Le 30 mai 2002

Objet : Questions de la commission concernant le prolongement de
l'autoroute 20 entre Cacouna et Trois-Pistoles
Projet : 20-3373-9013

À la suite de la première partie des audiences publiques sur le projet susmentionné, voici les réponses à votre demande de renseignements complémentaires.

DESSIN NORMALISÉ
PROFIL EN TRAVERS EN MILIEU
RURAL (TYPE A)

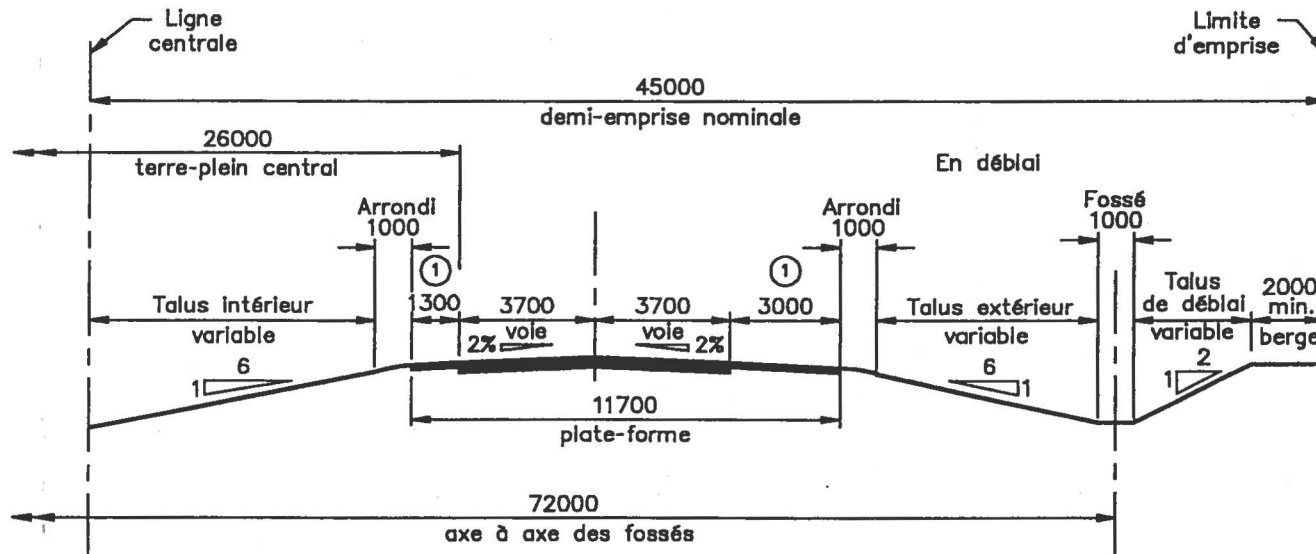
- a) Le projet initial prévoyait une emprise nominale de 92 m et la réalisation dans un premier temps d'une seule voie dans la demi-emprise de 47 m. Cependant, le MTQ a procédé à des modifications au projet, ramenant l'emprise nominale à 90 m. Conséquemment, quelle largeur aura la demi-emprise?

La largeur de la demi-emprise qui sera requise pour la construction de la première chaussée de l'autoroute sera de 47 mètres afin de construire la chaussée avec deux accotements asphaltés de 3 mètres de largeur.

La deuxième chaussée sera construite avec un accotement intérieur de 1,3 mètre et sera construite dans le reste de l'emprise nominale de 90 mètres. La largeur du terre-plein central sera diminuée de 1,7 mètre.

(Voir plan type I-5-001 à l'annexe 1).

AUTOROUTE 20
ROUTE DU CÔTEAU-DES-ÉRABLES

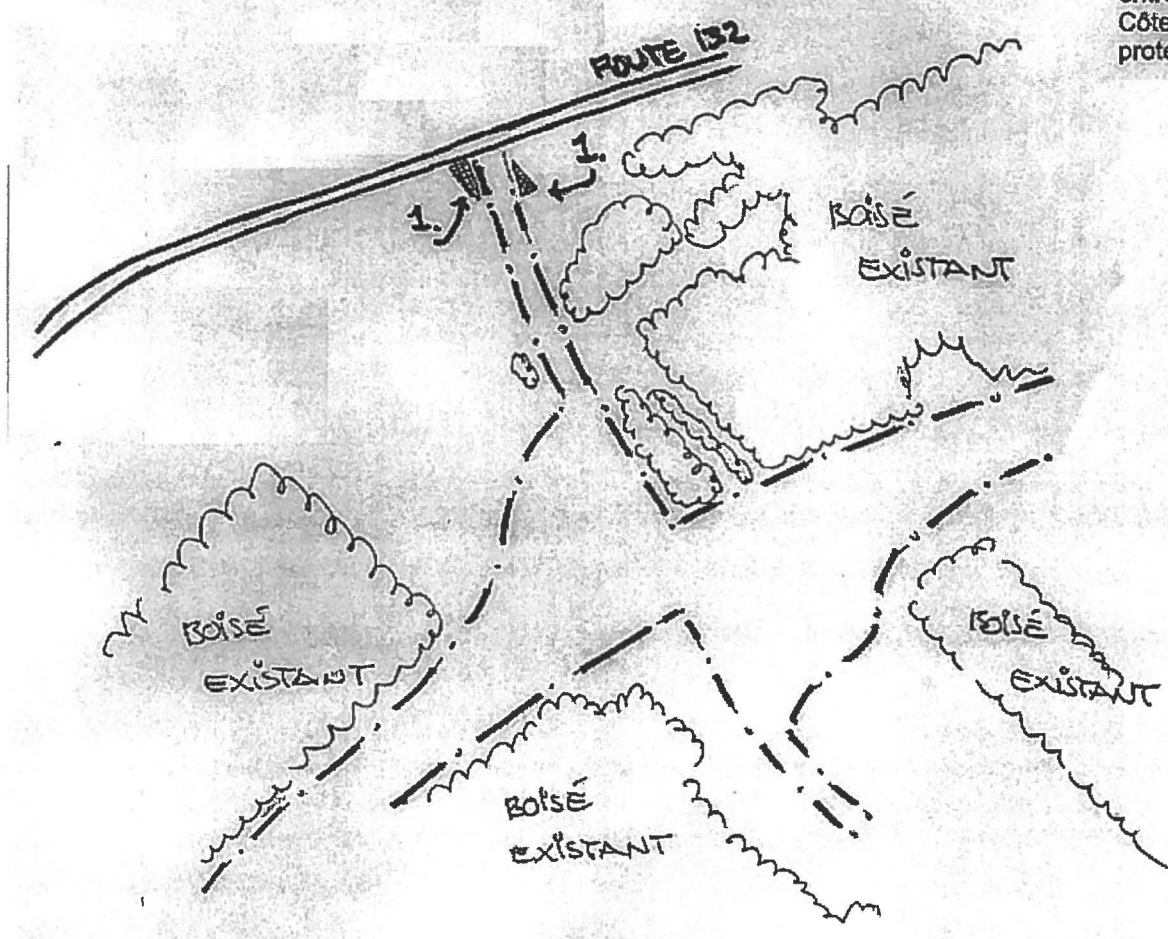
En référence au document déposé DA17 : Concernant les haies brise-vent, ce document prévoit des plantations aux alentours de l'échangeur dans le secteur Coteau-des-Érables-Coteau-du-Tuf. Si l'échangeur est déplacé vers la route du Coteau-des-Érables actuelle, est-ce que de tels aménagements sont prévus? Si oui, où?

En retenant l'option 2 (échangeur dans le secteur Coteau-des-Érables), le ministère des Transports prévoit réaliser les aménagements qui sont montrés à la figure de l'annexe 3. Elle remplace la figure du document DA17 présentant les aménagements de l'ancien échangeur qui était localisé plus à l'est, soit à mi-chemin entre le chemin Coteau-des-Érables et le chemin Coteau-de-Tuff.

Figure A
Enclavement de l'exploitation agricole #3
par la variante Produits Forestiers Dubé

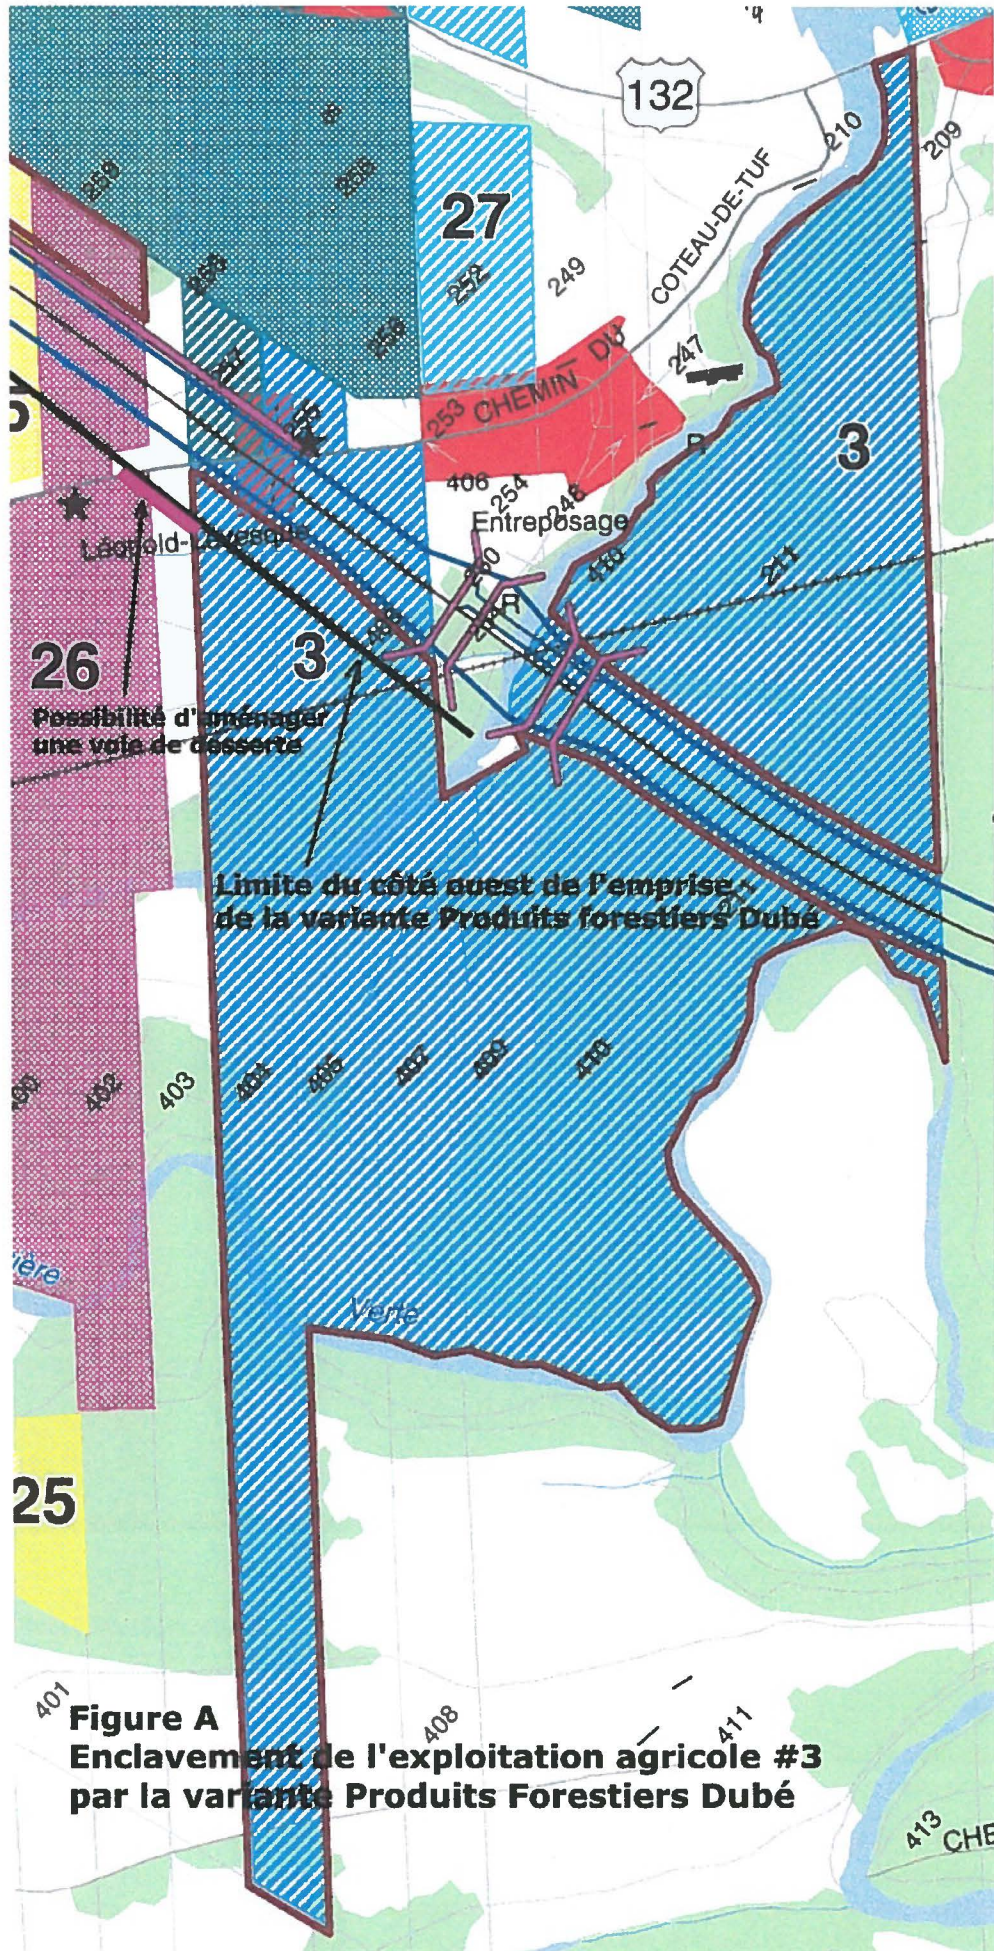
- j) En référence au document déposé DA18 : Il est mentionné dans ce document que le tracé modifié entraîne la création de nouveaux résidus agricoles en culture de superficie importante (64 ha), pour l'exploitation agricole numéro 3. Est-ce que le total des 64 ha résulte de la modification? Comment? Quelle était la valeur du résidu avant modification?

Sans la modification (tracé retenu), l'accès au lot 404 est possible du côté ouest du viaduc prévu sur le chemin Coteau-du-Tuf et, dans ce cas, il n'y a pas de résidu pour l'exploitation agricole numéro 3. Le déplacement du tracé vers l'ouest (tracé modifié) enclave le lot 404 et entraîne la création d'un nouveau résidu de 64 ha pour l'exploitation numéro 3.

Du côté sud du chemin Coteau-de-Tuf, le tracé retenu traverse en biais les lots 404, 405 et 406 en laissant une partie du lot 404 accessible à partir du chemin Coteau-de-Tuf (du côté ouest du viaduc prévu sur le chemin Coteau-de-Tuf). L'accès à partir du lot 404 donne également accès aux lots 405, 406, 407, 409, 410 et 211 de l'exploitation agricole numéro 3. La figure 6.4 à la page 165 du rapport principal de l'étude d'impact montre le résidu accessible de l'exploitation numéro 3 dans la situation du tracé retenu.

Le tracé modifié passe légèrement plus à l'ouest que le tracé retenu et il intercepte le chemin Coteau-de-Tuf en traversant de biais les lots 403, 404, 405 et 406 du côté sud du chemin Coteau-de-Tuf. L'accès au lot 404 à partir du chemin Coteau-de-Tuf n'est plus possible car le point de jonction entre le côté ouest de l'emprise du projet autoroutier et le chemin Coteau-de-Tuf se fait sur le lot 403. Le déplacement du tracé vers l'ouest (variante Produits Forestiers Dubé) enclave ainsi les lots 404, 405, 406, 407, 409,

410 et 211 et entraîne donc la création d'un nouveau résidu de 64 ha pour l'exploitation numéro 3 (voir producteur agricole numéro 3 dans le tableau de la page 164 de l'étude d'impact sur l'environnement et la figure A, annexe 4).

Ce nouveau résidu agricole de 64 ha de l'exploitation numéro 3 pourrait toutefois être désenclavé, car il serait possible d'aménager une voie de desserte du côté ouest de l'emprise de la variante Produits forestiers Dubé (voir figure A, de l'annexe 4) pour relier le chemin Coteau-de-Tuf au lot 404. Cette voie de desserte d'une longueur d'environ 100 mètres et d'une largeur de 10 mètres nécessiterait à peu près 0,1 ha de terre en zone agricole.

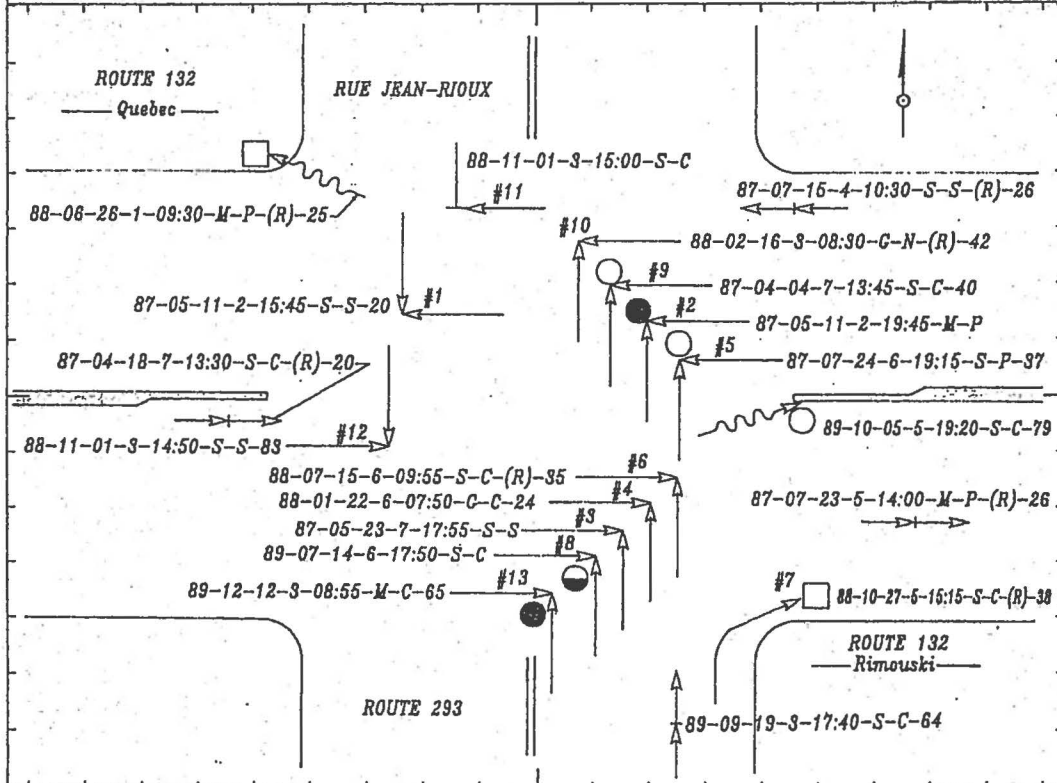
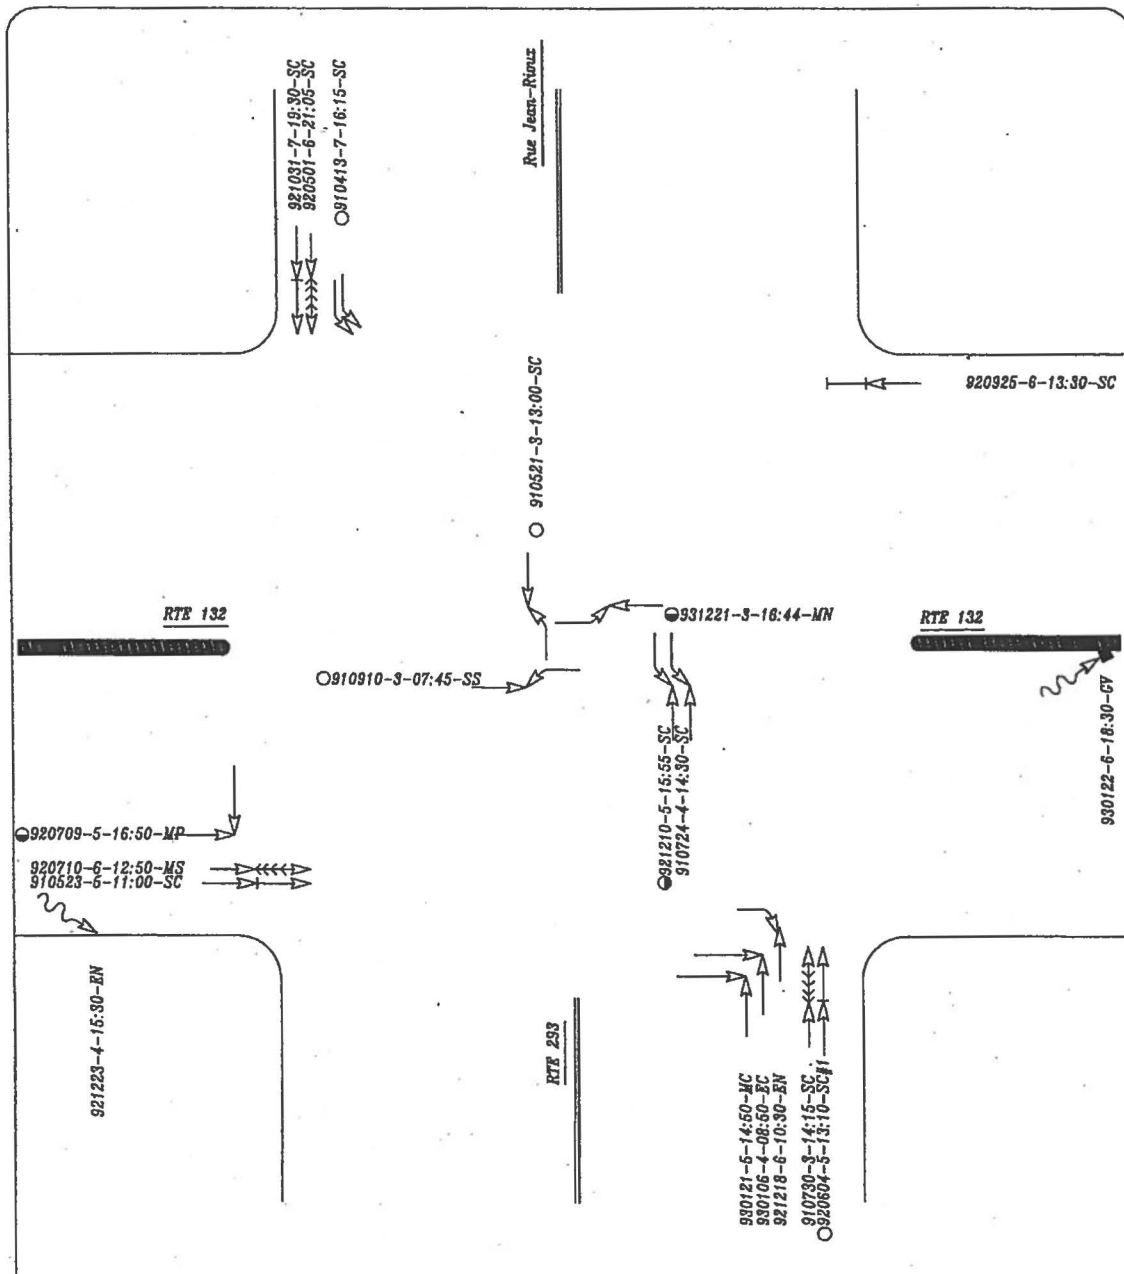
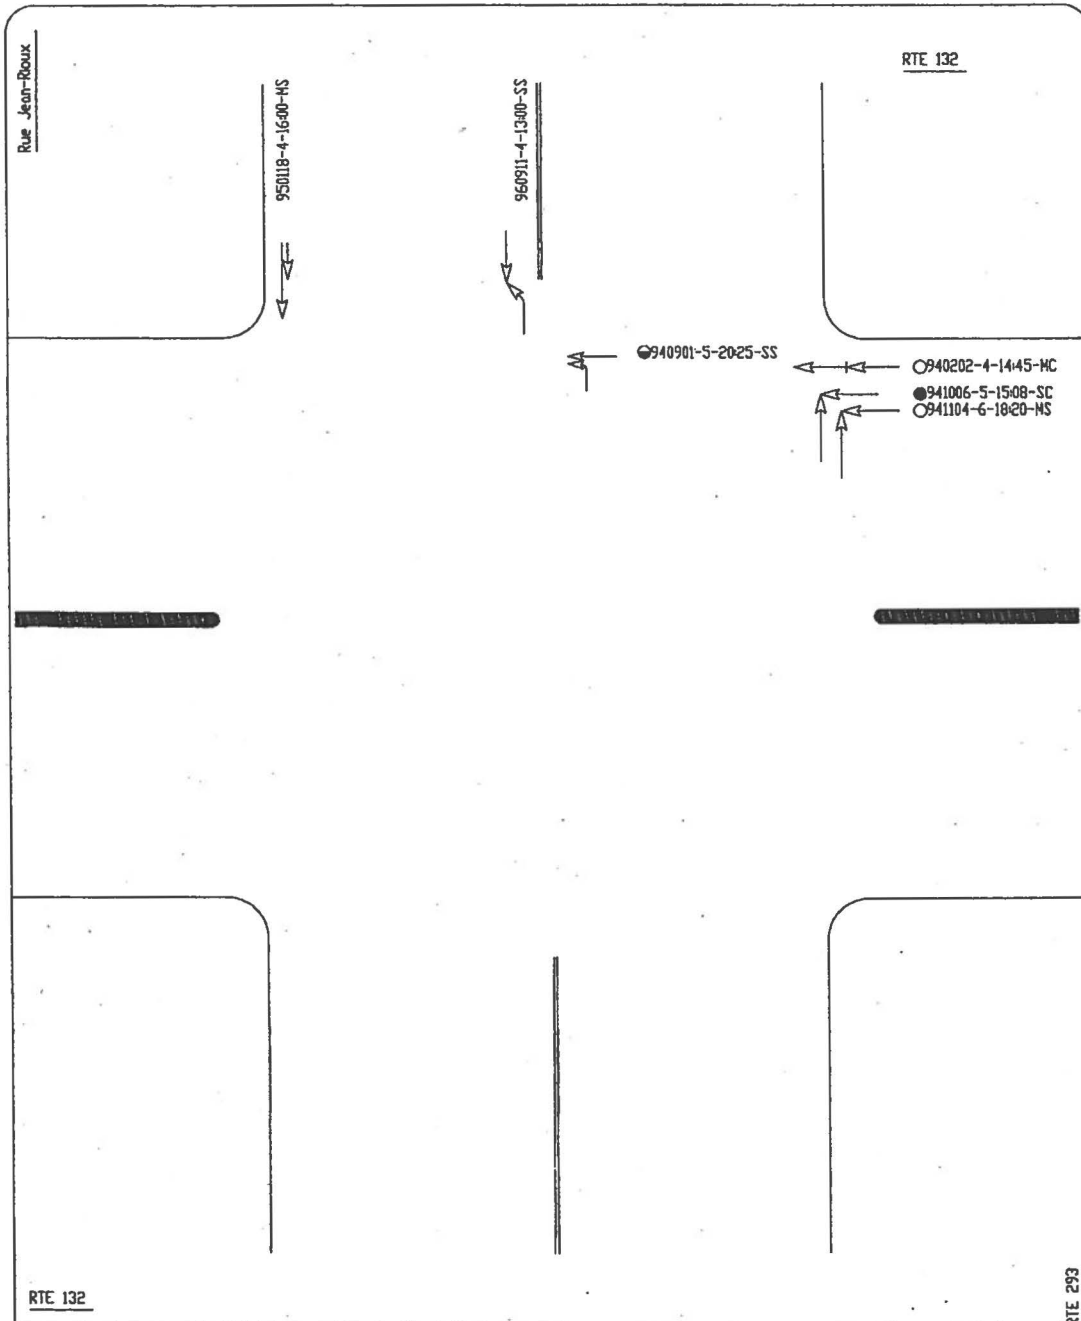
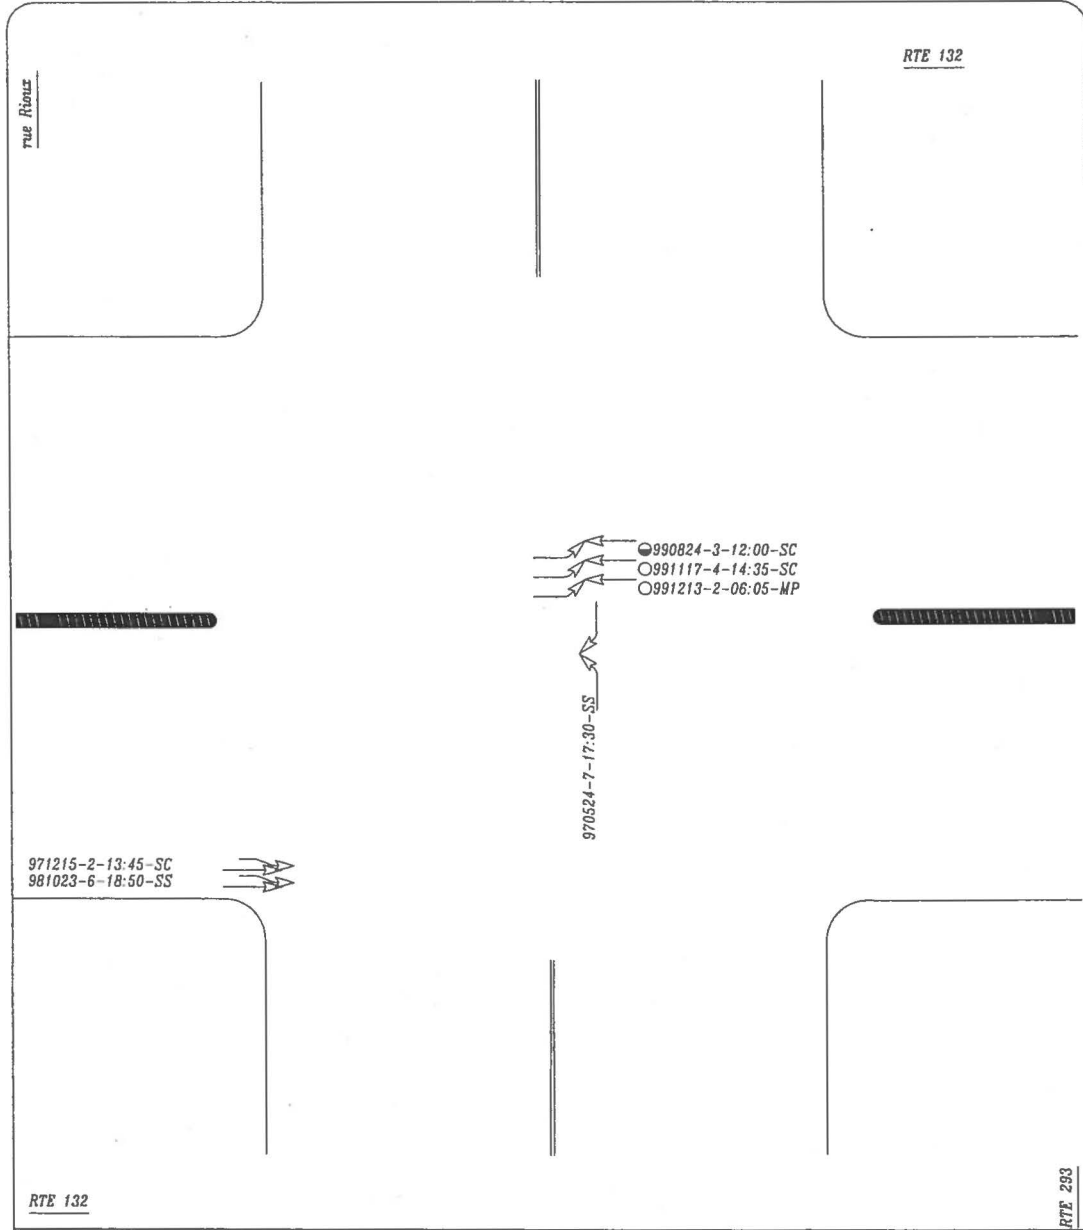
- k) L'étude d'opportunité réalisée en 1990 reconnaissait à l'intersection des routes 293 et 132 un niveau de service D et un taux élevé d'accident. Ces accidents expliquaient le facteur de taux critique de 27 % calculé pour Trois-Pistoles (DA5, p. 42). L'annexe 1 de l'étude d'impact définit cette intersection comme majeure sur le tronçon étudié et y reconnaît un indice de gravité des accidents élevé, bien que la situation quant au taux d'accident se soit améliorée au cours des dernières années. Lors des audiences publiques, votre Ministère a déposé une liste de modifications au projet dont la non-réalisation du viaduc et de l'échangeur situés à l'est de la route 293, tous deux devant être réalisés dans le cadre du projet Trois-Pistoles-Bic (DT1, p. 71-72). Quelles mesures seraient mises de l'avant pour s'assurer qu'à cette intersection critique les améliorations recherchées en matière de taux d'accident, de niveau de service et de taux critique soient atteintes? N'aurait-il pas été plus sécuritaire d'assurer la jonction entre l'autoroute projetée et la 293 en empruntant préalablement un échangeur situé à l'est de la route 293 plutôt qu'en obligeant un virage à angle droit en direction nord? À combien, dans chacune des situations, évaluez-vous le taux d'accident, le niveau de service et le facteur de taux critique une fois les travaux complétés?

Pour bien décrire le niveau de sécurité à l'intersection de la route 132 avec la route 293, il faut faire un petit historique des interventions que nous y avons réalisées.

Au début des années 70, la route 132 a été construite pour contourner le périmètre urbain de la ville de Trois-Pistoles. Lors de ces travaux, l'intersection de la route 132 avec la route 293 a été élargie sur la route 132 pour devenir un 4 voies divisées par un terre-plein central muni d'une voie de refuge pour les mouvements de virage à gauche. L'intersection est alors contrôlée par des panneaux d'arrêt sur la route 293 seulement. Au cours des années 70, la sécurité au carrefour étant préoccupante, des feux clignotants sont ajoutés.

En 1979, une étude de sécurité réalisée au carrefour indique un taux d'accident élevé. Le rapport du taux d'accident (T_A) sur le taux critique (T_C) : $T_A/T_C = 1,4$. Pour améliorer la sécurité du carrefour, un système de feux de circulation est recommandé.

En 1981, les feux de circulation sont mis en opération.

Une autre analyse des accidents, pour les années 1987 à 1999 (3 ans), révèle un rapport $T_A/T_C = 1,42$, ce qui indique que l'intersection est toujours problématique. Afin d'améliorer la sécurité au carrefour, le 6 janvier 1990, des panneaux avec feux clignotants de type « Préparez-vous à arrêter » sont mis en service. De plus, durant l'été 1990, des lentilles pare-soleil sont installées et une modification des phases de feux ajoute un temps de rouge toute direction durant 2 secondes après le jaune.

Le 23 mai 1991, on effectue une autre modification des cycles du système de feux de circulation et on ajoute un mouvement véhiculaire. L'inclinaison des têtes est effectuée.

Pour la période de 1991 à 1993, l'analyse des accidents indique une amélioration de la sécurité au carrefour. En effet, le rapport T_A/T_C est égal à 1,06.

Pour la période de 1994 à 1996, l'analyse des accidents indique que l'amélioration de la sécurité a encore augmenté avec un rapport de T_A/T_C égal à 0,34.

Pour la période de 1997 à 1999, l'analyse des accidents indique que le niveau de sécurité du carrefour s'est maintenu avec un rapport de T_A/T_C égal à 0,34.
